Umweltbezogene Informationen

Änderung Nr. 53 des Flächennutzungsplanes im Bereich
des Bebauungsplanes "Einkaufszentrum Lerchenberg
(Le 4)"

Bebauungsplan "Einkaufszentrum Lerchenberg (Le 4)"

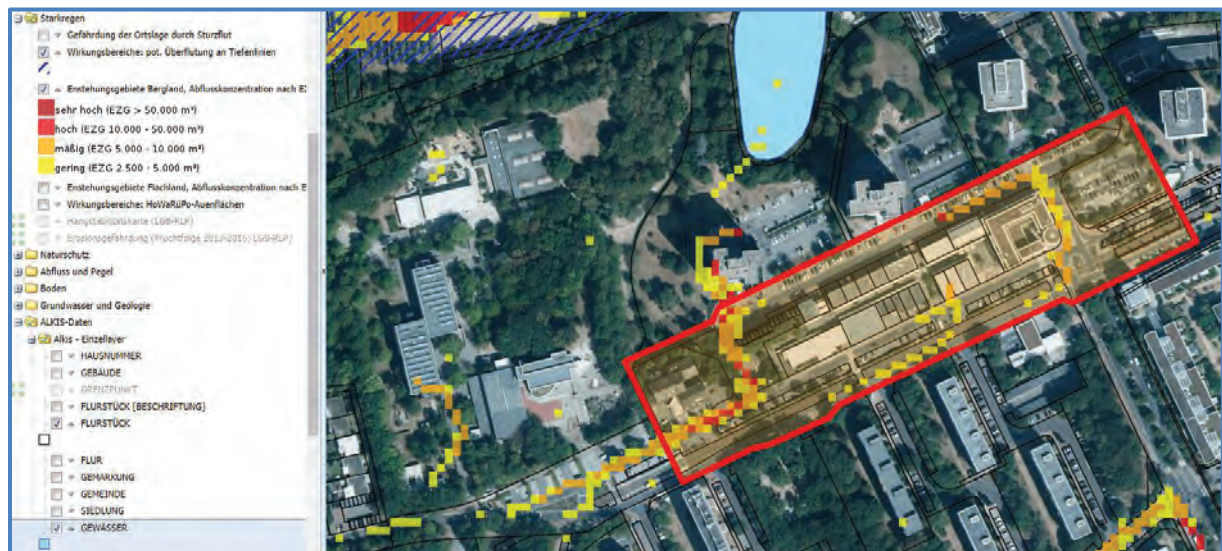
Gemäß nachfolgendem Kartenausschnitt der Starkregengefahrenkarte befinden sich im Planungsraum jedoch Entstehungsgebiete von zum Teil hoher Abflusskonzentrationen:
